早明浦ダム再生事業環境検討委員会 第5回委員会

第4回委員会における委員指摘事項とその対応

令和3年12月2日

独立行政法人水資源機構
池田総合管理所
早明浦ダム再生事業推進室

(参考) 【整理番号4】土砂による水の濁りの予測結果グラフの変更点

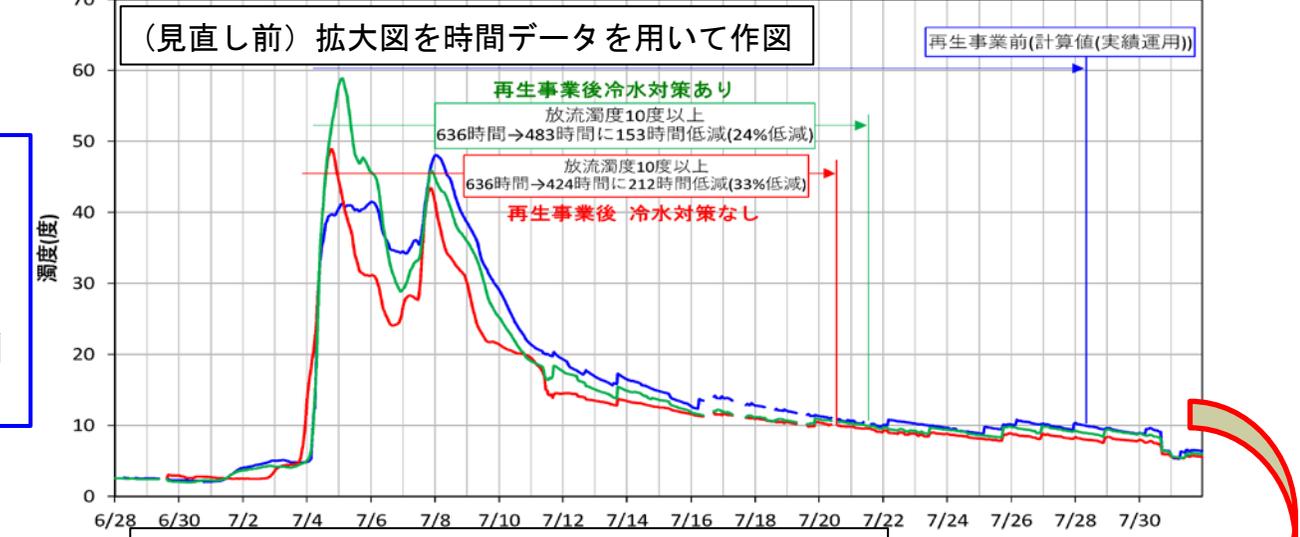
出水後の貯水位の変化に応じて選択取水設備の取水位置を変えている。
これに伴い水質シミュレーションにおける隣接セル(メッシュ分割(1m×1m))での計算値の差(不連続性)がグラフに現れ、取水標高が変わる際に濁度の予測値の上昇が見られる。

土砂による水の濁り(濁度)は、直近10力年の予測計算の日平均値にて評価していることから、提示するグラフは日平均値を用いるグラフにて統一
